i Complément et rectificatif de l'info technique ITOE0117 du 26/09/2011, suite à la mise à jour de la version de la carte SU-01.

La carte SU-01 passe de la version 127850/AC à la version 127850/AD.

i Additional information and correction of Technical Info **ITOE0117** from 26/09/2011, following the updating of SU-01 board.

The SU-01 board changes from version 127850/AC to version 127850/AD.

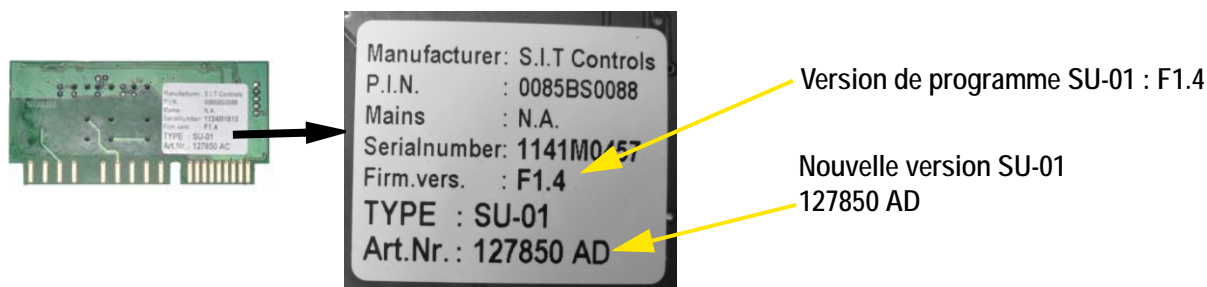
i Pour vérifier la version de la carte SU-01 : vérifier l'étiquette présente sur la carte SU-01 :

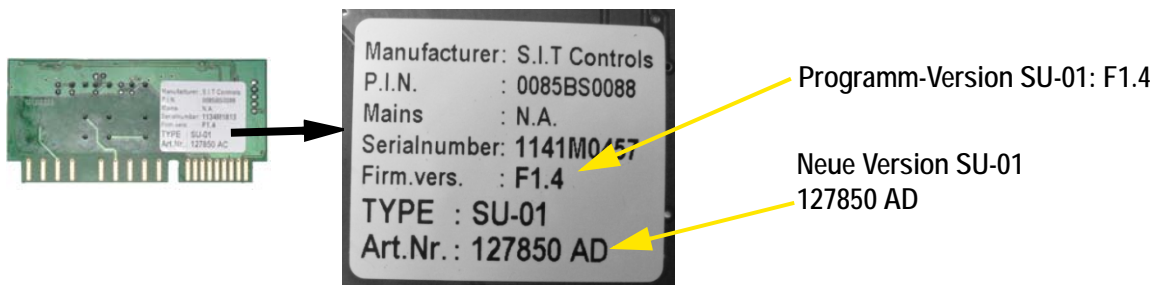
i Um die SU-01 Leiterplatte-Version zu überprüfen: Etikett auf der SU-01-Leiterplatte überprüfen:
